**Memo met fietsknelpunten in het Arenagebied,  
met name op de Fietsroute De Passage (vanaf  
Holterbergweg) - Haaksbergweg (tot Hoogoorddreef).**

***Fietsersbond Amsterdam, 3 december 2012***

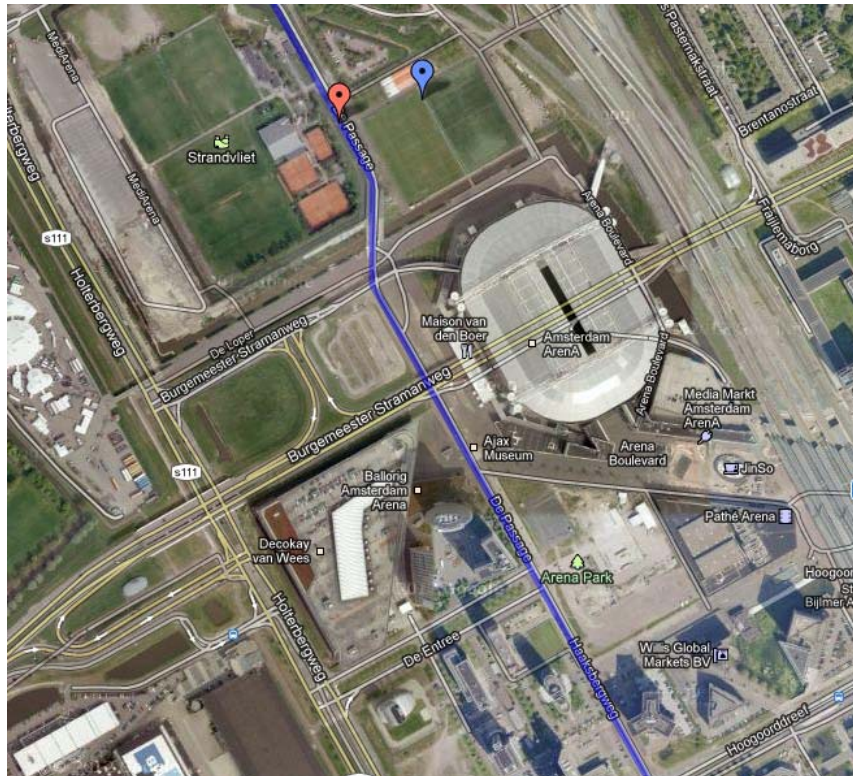
- de route loopt vanaf de Holterbergweg aan de oostkant van de weg als vrijliggend fietspad tot en met de rotonde bij het Strandvlietpad.
- Vanaf de rotonde bij de De Passage/Strandvlietpad loopt de route verder via de weg, die officieel alleen voor ontheffingshouders toegankelijk is. Bij de rotonde bevindt zich het roemruchte doodlopende fietspad uit Vragenvuur (rode stip op de bovenstaande kaart):

Zie <http://vragenvuur-amsterdam.nl/?p=778> en <http://vragenvuur-amsterdam.nl/?p=817>  
Dit fietspad loopt niet echt dood maar de belijning en bebording deugen van geen kant. De belijning van de oversteek moet overgaan in rode fietsstroken. En er hoort een ander bordje.

- vanaf De Loper tot onder het viaduct van de Burgemeester Stramanweg loopt de route via een pad van 4.70 breed met rood asfalt dat als fietspad bedoeld zou zijn, zonder belijning, zonder bord "fietspad", waarop zich regelmatig niet langzaam rijdende auto's begeven.
- vanaf het viaduct van de Burgemeester Stramanweg tot aan De Entree moeten de fietsers via een stuk weg dat er uitziet als een lappendeken. Het vrijliggende fietspad aan de oostkant van de weg is onlangs tot De Entree verwijderd. Het bord dat langs de weg stond bij De Entree dat aangaf dat je daar weer het fietspad op moet aan de oostkant van de weg (die hier Haaksbergweg heet) is verdwenen. Wat de plannen zijn voor dit gedeelte van de route is onbekend.
- vrijliggend fietspad aan oostkant van Haaksbergweg.

***De hele fietsroute moet middels belijning en rood asfalt als een continue fietsroute worden vormgegeven.***

***robuuste afsluiting door Ajaxsupporters van het hoofdnet fiets:***

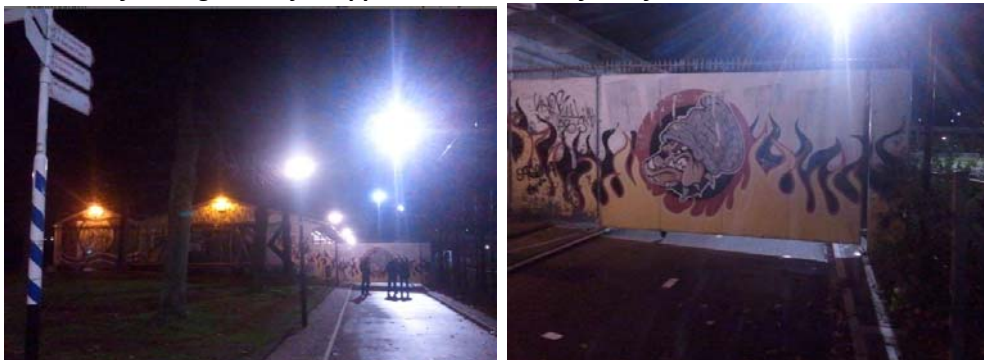
Het Strandvlietpad tussen het gelijknamige metrostation en De Passage, onderdeel hoofdnet fiets, is verlegd langs de voorkant van het Ajax supportershome. Eerder liep het fietspad langs de andere kant (achterkant) van het supportershome. Het oude fietspad is omgezet naar een route voor supportersbussen.

Bij voetbalwedstrijden staan er nu Ajax- supporters voor de deur van hun home op het fietspad. Daarom wordt af en toe het fietspad resoluut afgesloten (zie foto's) met twee permanent vastzittende draaibare hekken. Fietsers moeten het dan maar uitzoeken. Er is ook geen omleiding aangegeven. Enige manier om op de fiets verder te komen is via de busbaan aan de achterkant van het supportershome.

Dat de supporters van Ajax naar goedgevoelen het Hoofdnet fiets kunnen afsluiten is een gotspe.
